設楽ダムの本体工事を始めてはいけない

設楽ダム地質調査グループ

1 設楽ダム建設地は活断層の詳細調査が必要である

図2 3 平成5年度報告書^(注11)の図 4.7'ダムサイト付近線状模様図、
ダムサイト上流のダム湖左岸の高標高部、および大名倉方面の高標高部に
北北西 南南東走向の線状模様が描かれているが、記号番号が付されていない。

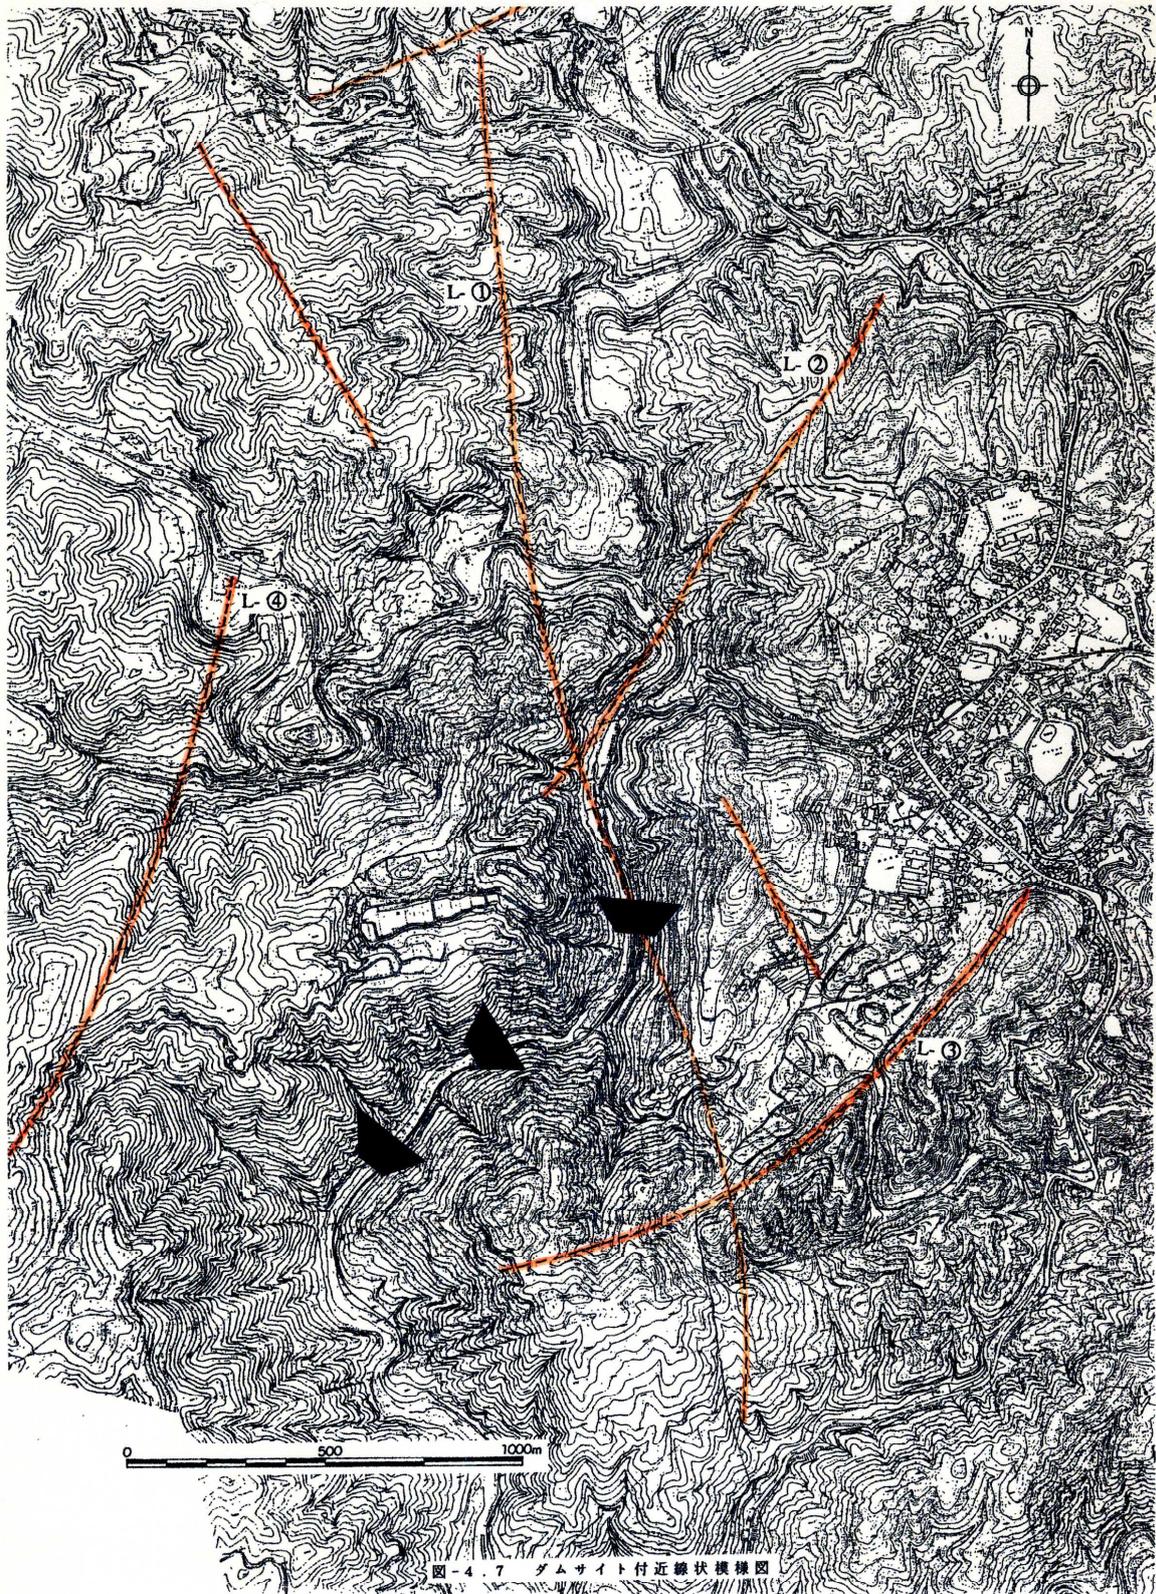
- 1) SL-4 ブロックの基底すべり面をなす北西-南東走向の規模の大きい断層がある。
- 2) 地すべりブロックのボーリング調査によって、斜面には深層すべりの巨大なブロックがいくつも存在する(図2-1)。
- 3) 地すべり地塊のすべり面を成す層の一つに、河川堆積層(第四紀堆積物と考えられる)が確認されたことから、(地質学的に最近の)第四紀に大規模すべりによって巨大な地塊が斜面移動をし、河道を塞いで堰止湖が生じ、段丘堆積層が生じるという出来事があった^(注10)ことが分かる(図2-2)。
- 4) なお、このSL-4 ブロックの基底すべり面をなす断層の走向とほぼ一致するリニアメントが平成5年度報告書^(注11)の図4.7「ダムサイト付近線状模様図」に示されているが、この北西-南東走向のリニアメントには記号番号は付されておらず、活断層の調査対象に含まれなかったことが読み取れる(図2-3)。
- 5) SL-4 ブロックから北西側延長方向でこの基底すべり面となっている断層が寒狭川を横切ると推定される付近で河道が大きく屈曲しており、左ずれの変動地形である疑いがある(図1-6)。
